**CONSORZIO DI BONIFICA
PIANURA DI FERRARA**

OGGETTO: LIGHTSOURCE RENEWABLE ENERGY ITALIA SPV 8 srl - Procedura di Valutazione di Impatto Ambientale ai sensi dell'art.23 del D.Lgs 152/2006 relativa al progetto Impianto fotovoltaico a terra (agrivoltaico) denominato "Bellini" collegato alla RTN di potenza nominale (dc) 38,339 MWp con annesso sistema di accumulo di energia a batterie di potenza 7,8 MW nel comune di Alfonsine (RA). Progetto PNIEC.

CONTRIBUTO/OSSERVAZIONI.

Figura 1

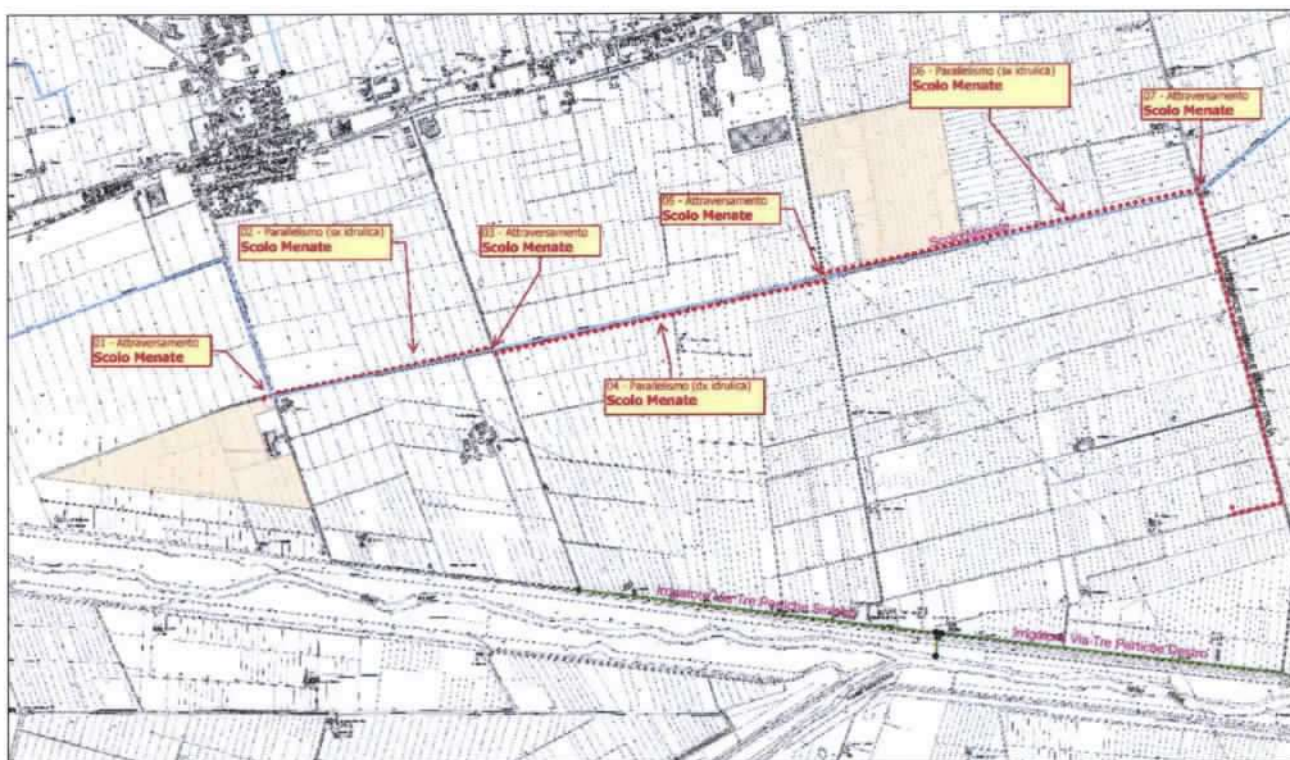
Dall'esame della documentazione inoltrata, si è potuto constatare che la linea di connessione prevista per il collegamento dell'impianto fotovoltaico in esame alla RTN sarà realizzata mediante la posa di un cavidotto interrato della lunghezza complessiva di circa **5,7 Km**. Lungo tale percorso, detta linea andrà ad interferire in più punti con la linea idraulica consorziale denominata **Scolo Menate**, come di seguito riportato.

- 01 - Attraversamento Scolo MENATE
- 02 - Parallelismo (sx idraulica) Scolo MENATE
- 03 - Attraversamento Scolo MENATE
- 04 - Parallelismo (dx idraulica) Scolo MENATE
- 05 - Attraversamento Scolo MENATE
- 06 - Parallelismo (sx idraulica) Scolo MENATE
- 07 - Attraversamento Scolo MENATE

- se previsti in **subalveo**, dovranno rispettare una profondità minima di **5,00** m tra la sommità del cavidotto e la quota di fondo di progetto delle linee demaniali. Detta profondità potrà essere ridotta fino a metri **2,00** solo nel caso in cui la Ditta si impegni a rivestire le sponde e l'alveo del canale per uno sviluppo lineare di almeno metri 5,00 o nel caso in cui il tratto di canale interessato dall'attraversamento risulti già tombinato o rivestito.

Nel caso di attraversamenti di canalizzazioni demaniali in corrispondenza di ponti e/o tombinamenti di cui non si conoscono né la tipologia né le dimensioni dell'opera di fondazione, si prescrive, in via precauzionale, il mantenimento di una profondità minima non inferiore a metri **3,00** da riferire alla quota di scorrimento del manufatto;

- se si programma di operare sulla canalizzazione consorziale con scavi a cielo aperto, dovranno essere previste, già in fase di richiesta di concessione, tutte le opere provvisorie necessarie a garantire il corretto deflusso delle acque durante la fase di cantiere;
- se previsti **interrati** con sovrappasso in corrispondenza di tombinamenti, dovrà essere mantenuta una distanza tra il cavidotto e l'estradosso della canna di almeno 20 cm;

Per i parallelismi interrati posizionati nella fascia di 10 m dal ciglio, dovrà essere mantenuta una distanza minima di **4,00** m dal ciglio del canale, o dal piede esterno arginale per i canali arginati.

Figura 3 (Impianto "Sant'Anna")

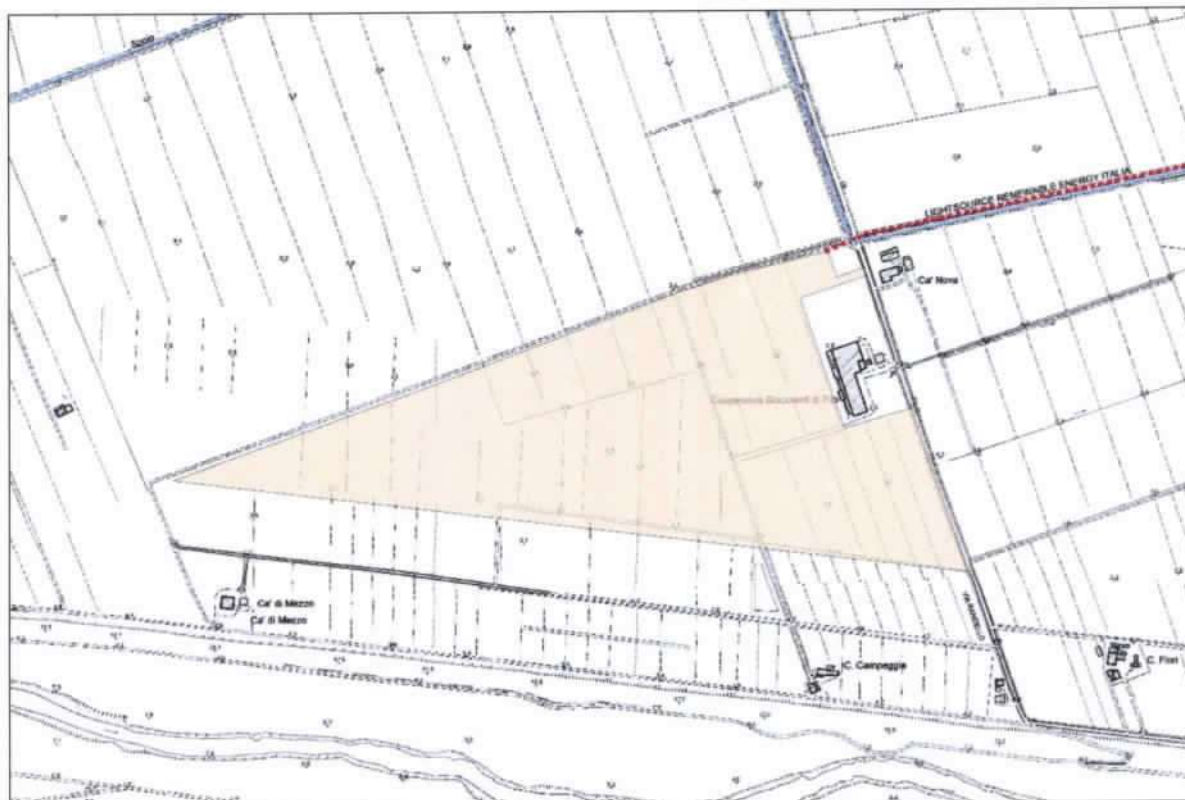
- ✓ confina a SUD con lo **Scolo Menate** (canale promiscuo)

Per consentire allo scrivente Consorzio di effettuare le necessarie verifiche in materia di Polizia Idraulica, per ciascuno dei sette campi fotovoltaici in argomento, dovrà essere prodotto un numero adeguato di sezioni opportunamente quotate, che riportino le distanze dal ciglio del sopraccitato canale di tutte le opere (interrate e fuori terra) previste in progetto.

Al riguardo si informa che, ai sensi del vigente Regolamento consorziale in materia di concessioni, la realizzazione di opere rimovibili fuori terra (tra cui le recinzioni in progetto) potrà essere autorizzata solo nel rispetto della distanza minima di metri **6,00** dal ciglio/piede esterno arginale, mentre i fabbricati e le opere fisse potranno essere autorizzate a distanza non inferiore a metri **10,00** sempre riferita al ciglio/piede esterno arginale.

Anche la posa di opere di mitigazione ambientale (piantumazione di alberi) a lato del canale dovrà rispettare la distanza minima di metri **6,00** al fine di consentire il transito a lato dello stesso e l'esercizio delle attività di bonifica da parte del personale che opera sul territorio.
